tot wijziging van het Besluit kwaliteit leefomgeving en het Omgevingsbesluit in verband met wijzigingen van de veiligheidsnormen van primaire waterkeringen, nieuwe primaire waterkeringen en het schrappen van de primaire waterkering Roggebotsluis

(KetenID WGK025807)

Nota van Toelichting

1. Kaart A.1. Kaart Noord-Nederland wordt vervangen door onderstaande kaart.

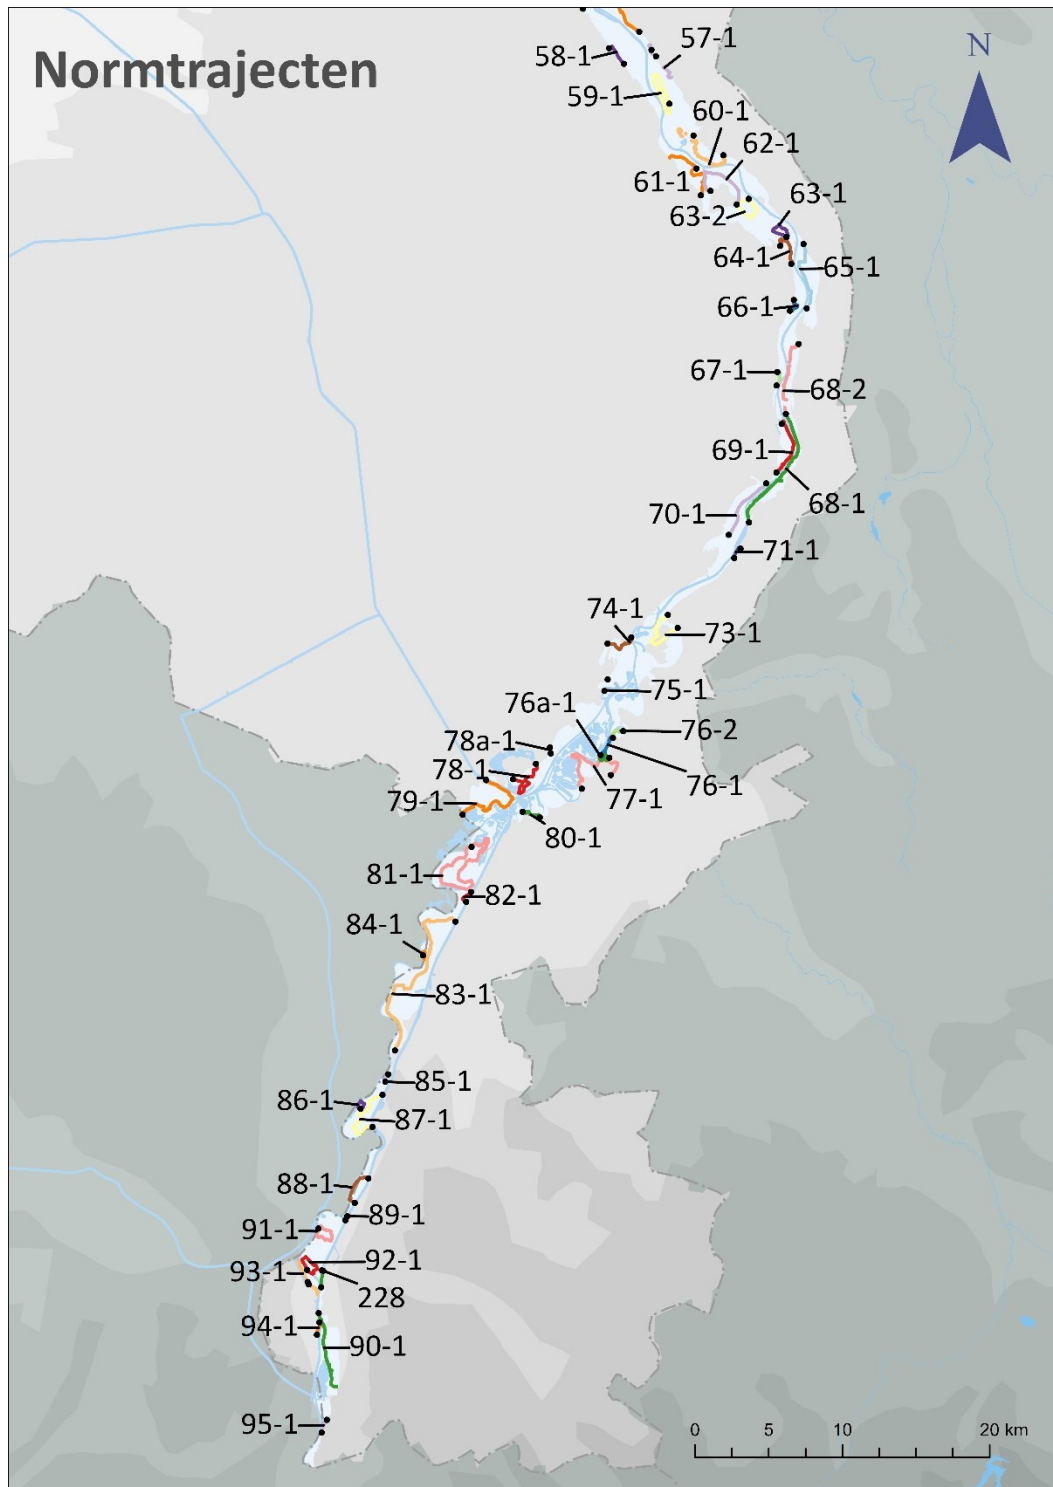
Inmiddels is Centrumeiland inclusief primaire waterkeringen gereed en zijn alle benodigde publiekrechtelijke besluiten genomen. Om de nieuwe waterkering in Bijlage II, onderdeel A, Bkl op te nemen is een wijziging van de Landkaart A.1. Noord-Nederland bij dit besluit doorgevoerd. Strandeiland en Buiteneiland zijn nog in uitvoering. Deze eilanden worden aan Landkaart A.1. Noord-Nederland toegevoegd na gereedkomen van de primaire waterkeringen van beide eilanden.

Het Zeeburgereiland is bestaand gebied dat getransformeerd wordt van een stadsrand naar een stadswijk met uiteindelijk ca. 12.000 woningen. Om voldoende veiligheid te garanderen voor de inwoners is in 2011 door de Minister van Infrastructuur en Waterstaat ingestemd met het verleggen van de primaire waterkering rondom het Zeeburgereiland. Buitendijks gebied wordt daarmee binnendijks. De waterkering is inmiddels gereed, alle benodigde publiekrechtelijke besluiten zijn genomen. Om de nieuwe waterkering in Bijlage II, onderdeel A, Bkl op te nemen is een wijziging van de Landkaart A.1. Noord-Nederland bij dit besluit doorgevoerd.

Deze primaire waterkering is komen te vervallen. Deze is in Bijlage II, onderdeel A, Bkl, uit de Landkaart A.1 Noord-Nederland gehaald (zie onderdeel C). Alle benodigde publiekrechtelijke besluiten zijn genomen.

13a-1 IJburg. Wijziging Bijlage II, onderdeel A.

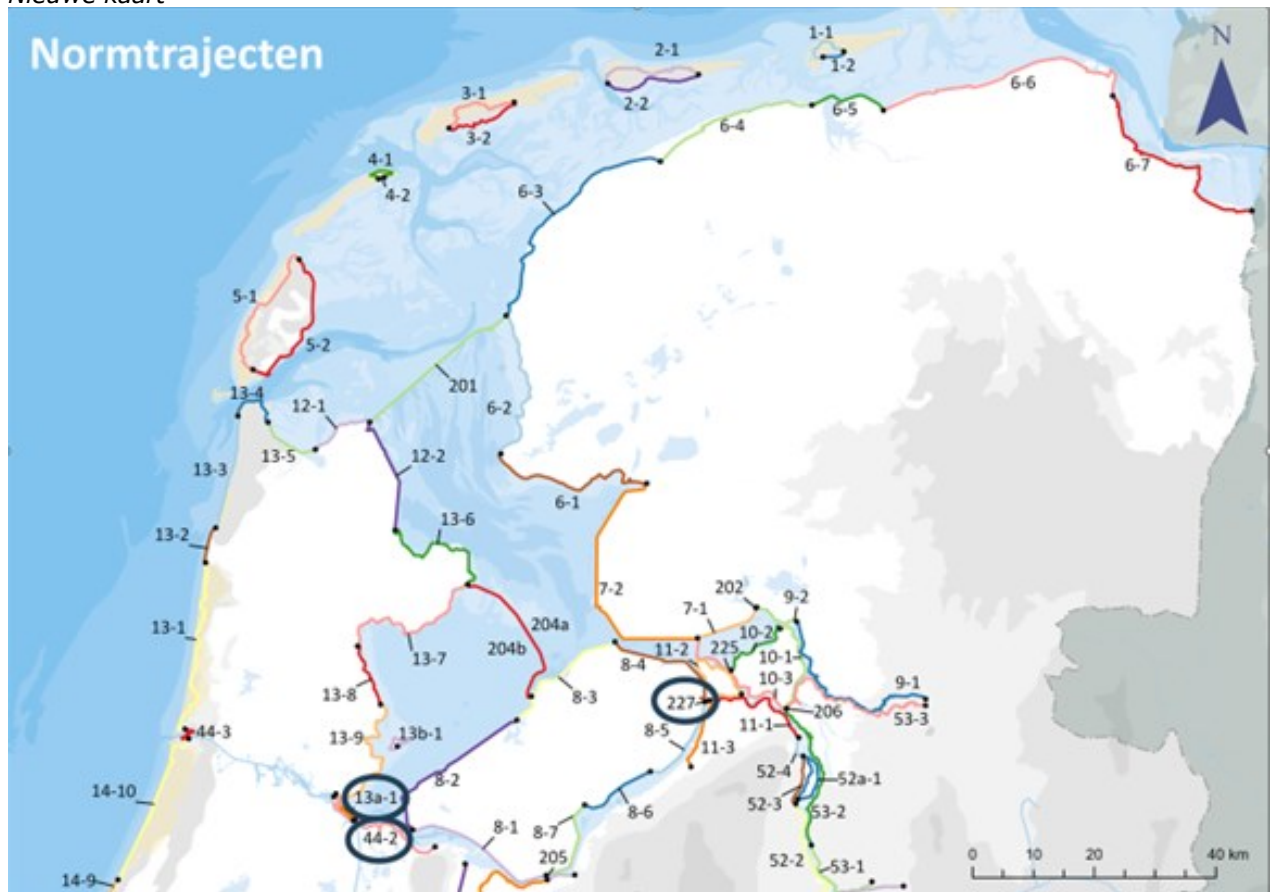
De gemeente Amsterdam werkt aan IJburg Fase II. IJburg Fase II bestaat uit drie eilanden die min of meer serieel worden aangelegd: Centrumeiland, Strandeiland en Buiteneiland.

Er is geen reden om (per eiland) een apart dijktraject te definiëren kijkend naar het beschermde gebied, de omvang van de gevolgen en de lengte van de kering. De omgevingswaarde (1:100) en andere parameter voor signalering van de veiligheid van de primaire waterkeringen (1:300) blijven met de uitbreiding van IJburg ook ongewijzigd, net als de begin- en eindcoördinaten van het dijktraject, zoals vastgelegd in de Omgevingsregeling.

A.4. Kaart Limburg

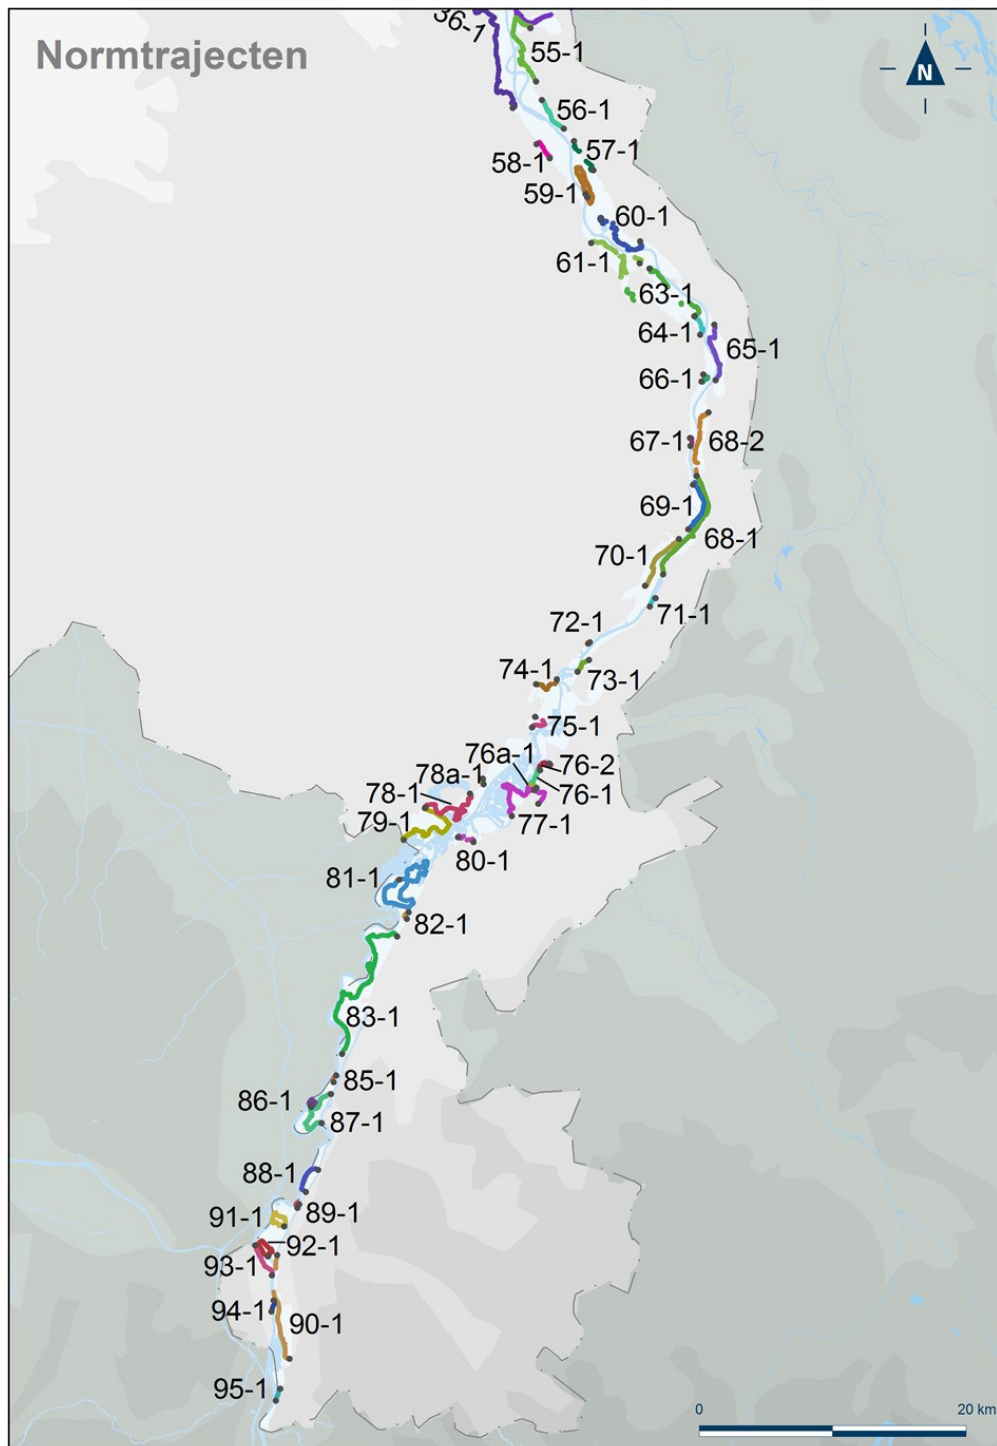
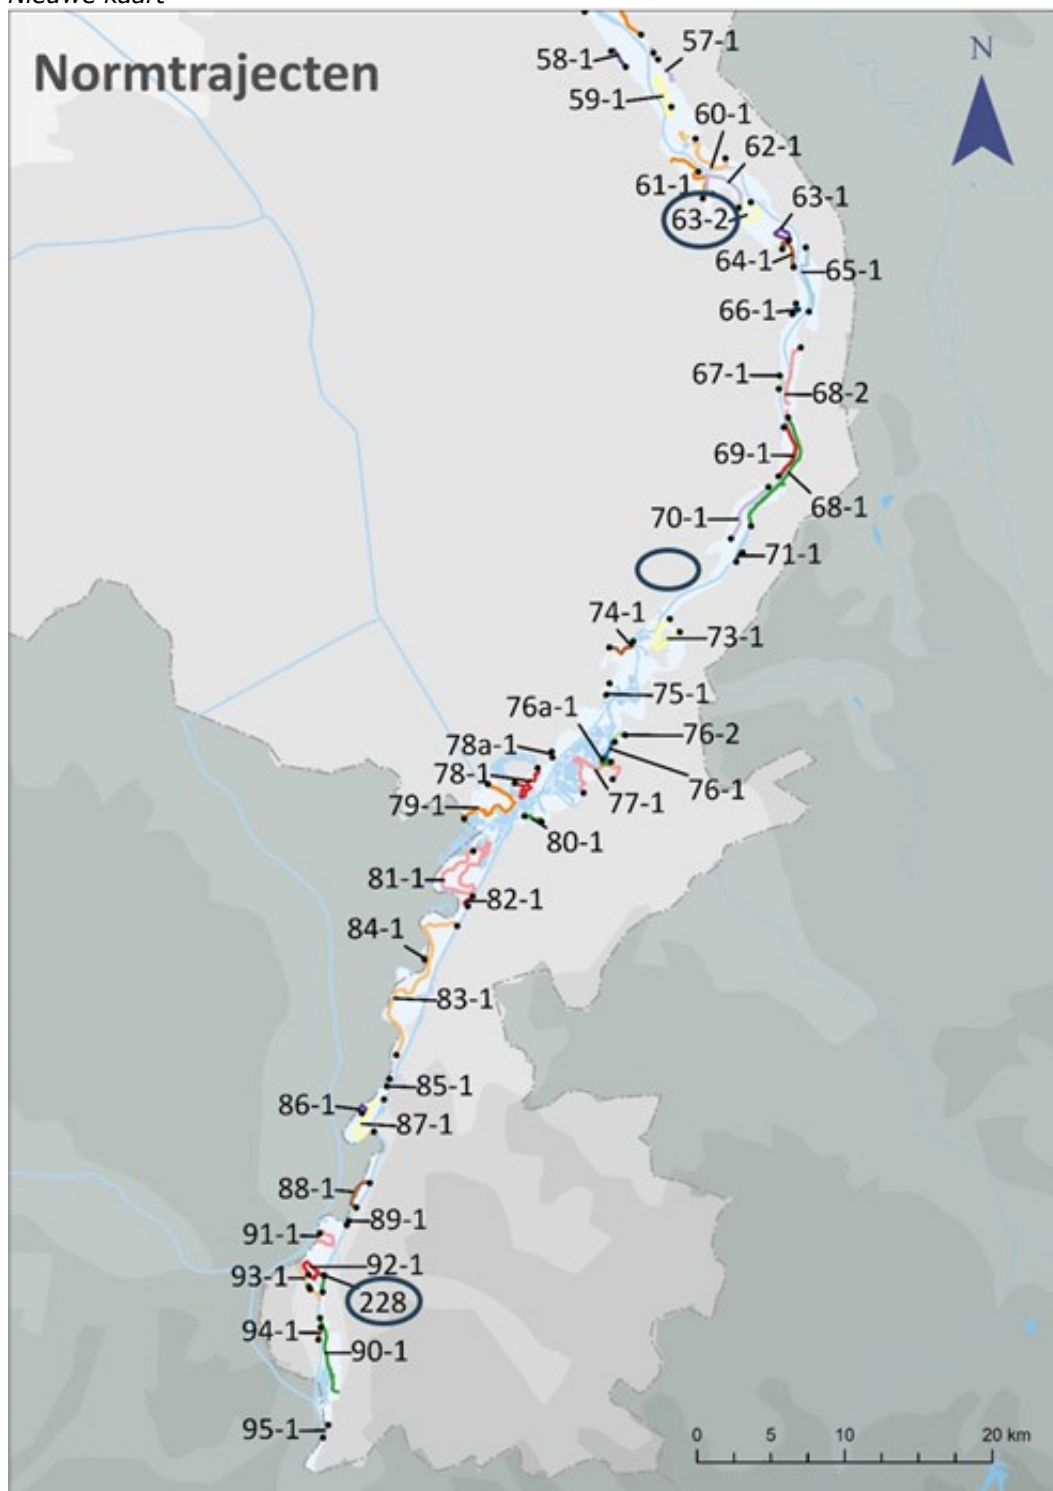
2. Kaart A.4. Kaart Limburg wordt vervangen door onderstaande kaart.

Als gevolg van de uitgevoerde gebiedsontwikkeling Ooijen-Wanssum is dijktraject 63-2, Boltweg, ontstaan. Landkaart A.4 Limburg in Bijlage II, onderdeel A, is bij dit besluit gewijzigd. Aan Bijlage II, onderdeel B, Bkl de tabel met omgevingswaarden en andere parameters voor signalering veiligheid primaire waterkeringen, is bij dit besluit regel 63-2 toegevoegd, met in kolom 1 de waarde 1:100 en in kolom 6 de waarde 1:300.

Dijktraject 72-1 is vervallen. De Minister van Infrastructuur en Waterstaat heeft in december 2022 besloten in te stemmen met het verzoek van waterschap Limburg om de status 'primaire waterkering' van dit dijktraject te laten vervallen en daarmee met het wijzigen van de daarvoor relevante wet- en regelgeving, waaronder de regelgeving onder de Omgevingswet. Kernpunten in de argumentatie zijn:

Hierdoor voorziet dit besluit in een wijziging van Bijlage II, onderdeel A, Bkl; het dijktraject staat niet langer op Landkaart A.4 Limburg. Ook vervalt regel 72-1 uit Bijlage II, onderdeel B, de tabel met omgevingswaarden en andere parameters voor signalering van de veiligheid van de primaire waterkeringen.

Dijktraject 228, sluizencomplex Limmel, is in beheer bij Rijkswaterstaat en vanwege een omissie in 2019 alsnog toegevoegd aan de Waterwet. Het dijktraject ontbrak echter nog in het Bkl. Dit besluit voegt daarom dit dijktraject toe in Bijlage II, onderdeel A, Bkl, aan de Landkaart A.4 Limburg toe. Dit besluit voegt daarnaast aan Bijlage II, onderdeel B, Bkl (de tabel met omgevingswaarden en andere parameters voor signalering veiligheid primaire waterkeringen) regel 228 toe, met in kolom 2 de waarde 1:1.000 en in kolom 7 de waarde 1:3.000.
